Boletim Técnico CDX-3167

Número 017/97
Data 12/08/97

POP NOISE(pipoca) QUANDO DESLIGA O CD

LOCALIZAÇÃO :

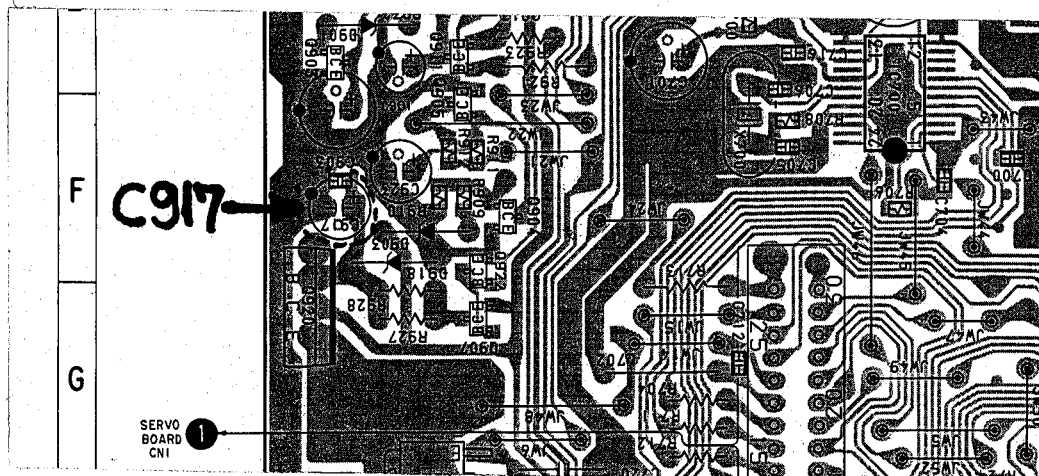
SINTOMA: Ligando o aparelho ao Amplificador de Potência SONY modelo XM-3046 no modo CD, ao pressionar a tecla OFF(desligando o aparelho) é escutado um Pop Noise.

CAUSA: Devido à impedância do amplificador na conexão Remote Amp. , muda o tempo de descarga da alimentação do IC400(CXA-1946Q-T6 volume eletrônico), fazendo com que o transiente de desligamento deste IC coincida com o do IC700 (SM 5877AM-E2 conversor D/A) gerando o ruído(pop noise) na saída LINR OUT de $\pm 30mV$.

SOLUÇÃO: Alterar capacitor eletrolítico C917 da placa principal (manual de serviço : página 33, local F-2) conforme abaixo.

<u>Código</u>	<u>Descrição</u>
1-124-465-00	ELECT 0.47uF 20% 50v

Alterar

<u>Código</u>	<u>Descrição</u>
1-126-157-11	ELECT 10uF 20% 16v
